Nr postępowania: IR.I.272.11.2021
STAROSTWO POWIATOWE
w Ostrowcu Świętokrzyskim
Wydział Infrastruktury i Rozwoju Powiatu
Referat Zamówień Publicznych
27-400 Ostrowiec Św., ul. Łżecka 3

WYJAŚNIENIA TREŚCI SWZ oraz ZMIANA SWZ

**„Ekologiczny transport miejski w Ostrowcu Świętokrzyskim” – II etap
w rozbiciu na:**

1. „Przebudowa ul. 11-go Listopada od ul. Samsonowicza do ul. Ogrodowej”.
2. „Rozbudowa i przebudowa ul. Samsonowicza w Ostrowcu Świętokrzyskim II etap – budowa ścieżki rowerowej oraz chodnika od km 0+50 do km 1+900 wraz ze skrzyżowaniem ul. Samsonowicza – 11-go Listopada oraz przebudowa ul. Samsonowicza do 1-szej bramy”.

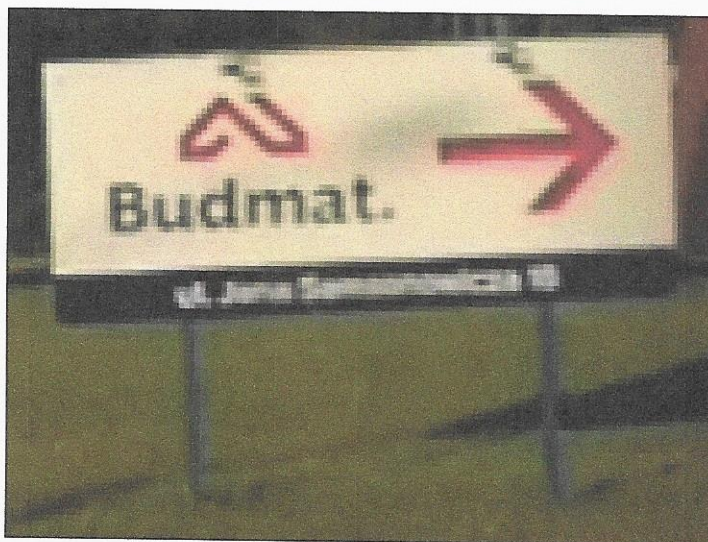
Prosimy o zamieszczenie zdjęcia planowanej do przedstawienia reklamy. Ewentualnie opisu wraz z wymiarami.

Przedmiotowa reklama posiada konstrukcję stalową o wym. około 1,5 x 3,0 m. Posadowiona na dwóch słupkach metalowych zgodnie z poniższym zdjęciem:
